CONSORZIO di BONIFICA dell'EMILIA CENTRALE

Oggetto: Procedimento Unico ai sensi dell'art.53 co.1 lettera b) della L.R.24/2017 per intervento di proposta di ampliamento di fabbricato esistente ad uso produttivo, in variante al Piano Regolatore Generale. Richiedente: Italgraniti Group Spa – Via Radici in Piano 355 – 41043 Casinalbo MO.
Sede intervento: Via Carpi, 54 – Comune di San Martino in Rio (RE).
Rettifica del parere di competenza per scarico indiretto nella Fossa Marza.

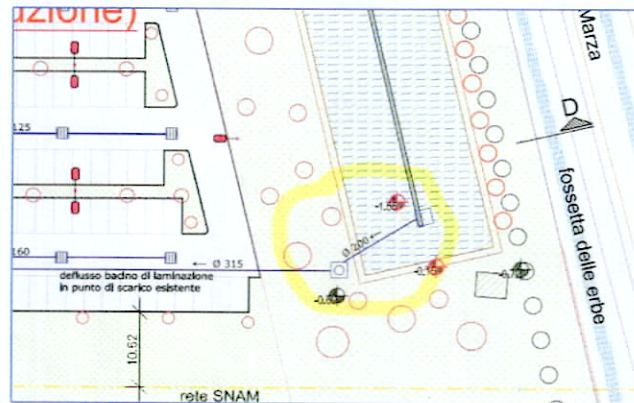
ha rilasciato, per quanto di competenza e fatti salvi i diritti di terzi, parere di competenza positivo per quanto riguarda lo scarico indiretto nella Fossa Marza relativo alla portata idraulica proveniente dalla vasca di espansione in progetto, a servizio della zona 1, e rilasciata nella rete esistente

(afferente allo scarico n.1 nel Dn 800 in c.a. lungo Via Carpi) da un tratto di tubazione "strozzata", in PVC Dest 200 mm di 10 metri di lunghezza, posta tra l'uscita dalla cassa e il pozzetto n. 6 (si veda tavola A.07.b.02).

- nella tavola citata in premessa *PROGETTO DI VARIANTE – Tavola A.07.00 - Schema fognature – Luglio 2022 – rev.00 del 12/07/2022*, non vi sono modifiche apportate al tratto di tubazione "strozzata", in PVC Dest 200 mm di 10 metri di lunghezza, posta tra l'uscita dalla cassa e il pozzetto n. 6 rispetto a quello nella tavola A.07.b.02 rev.02 del 05/10/2020,

Tuttavia, si rileva che nella tavola A.07.00 rev.00 del 12/07/2022 è previsto un l'innalzamento arginale del piano campagna di 35 cm in destra idraulica alla Fossetta delle Erbe: tale ricarico può essere realizzato esclusivamente al di fuori della area di rispetto idraulico di metri 5 dall'attuale ciglio in destra idraulica della fossetta.

Tutto ciò premesso e considerato, il Consorzio di Bonifica rilascia nuovamente per quanto di competenza e fatti salvi i diritti di terzi, parere positivo per quanto riguarda lo scarico indiretto in fossi e scoline tributarie della Fossa Marza, relativo alla portata idraulica proveniente dalla vasca di espansione in progetto, a servizio della zona 1 (rif. tav. A.07.00 rev.00 del 12/07/2022), e rilasciata nella rete esistente (afferente allo scarico n.1 nel Dn 800 in c.a. lungo Via Carpi) da un tratto di tubazione "strozzata", in PVC Dest 200 mm di 10 metri di lunghezza, posta tra l'uscita dalla vasca ed il pozzetto n. 6 (rif. A.07.00 rev.00 del 12/07/2022).

Sempre ai sensi dell'art. 133 del R.D. 368/1904, integrato dall'art. 14 comma 7) N.T.A. del P.A.I. , per la manutenzione dei cavi scolanti (quali la Fossetta delle Erbe), a partire dal ciglio superiore della scarpata in terra del cavo consorziale deve essere lasciata una fascia di rispetto di almeno 5 metri libera da qualsiasi manufatto, recinzione, nuove essenze arboree e arbustiva, etc. .
